プラント関連のご指摘事項への回答

- ・敷地に遡上する津波等の外部事象発生時の情報把握について
- ・可搬型重大事故等対処設備の保管場所の扱いについて

日本原子力発電株式会社

東海第二発電所安全性検討ワーキングチーム(第4回)プラント関連のご指摘事項

監視カメラ等の構内配置計画図

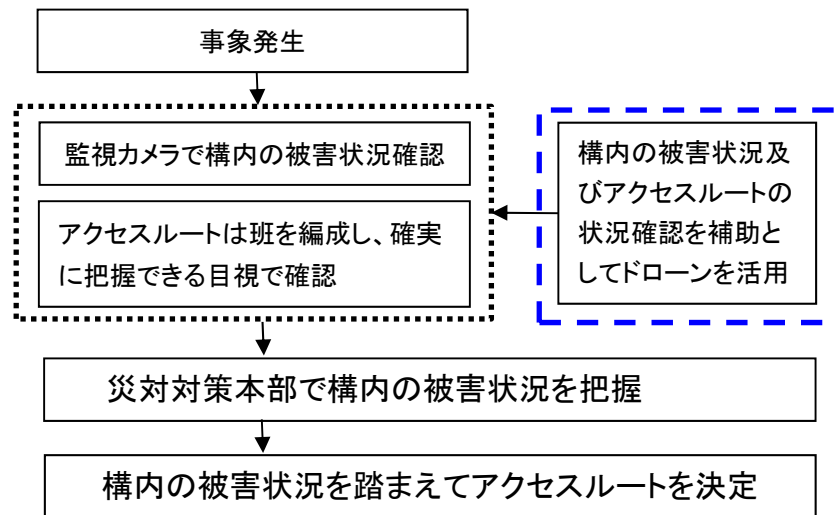
3-10, 11頁にて、津波が起こった時にどのように対処するか記載しているが、現状確認をどのようにするのか。

例えばアクセスルートを確認するとあるが、実際に事故が起きた時に本当に確保されているのかどうか確認できるのか。例えば、今はドローン等もあるので、そういったものを飛ばしてアクセスルートを確認して行動するといった対応でないと、上手く行くかどうか分からない。規制委員会はそのようなところまで要求をしていないか。津波等が起きた場合に具体的にどの様に活動するのか。現状把握をしなければいけない。

新規制基準への対応として、発電所に被害を与える外部事象（自然現象等）の発生に備えて、当該自然現象等や発電所構内の状況把握のため、監視カメラを原子炉建屋等の屋上に設置する。このカメラによる監視情報等を活用することで、自然現象等による発電所構内の被災状況を把握することが可能である。

- ・原子炉建屋等の屋上に津波監視カメラ及び構内監視カメラを設置
- ・原子炉施設に影響を及ぼす可能性のある自然現象等の状況及び発電所構内の状況の監視に活用
- ・カメラは地震や風・雪による荷重に耐性を有し, 赤外線映像により夜間も監視可能な設計
- ・カメラは中央制御室より遠隔操作が可能で広範な可動域を有し, 視覚範囲は発電所前面海域及びほぼ構内全域をカバーする。
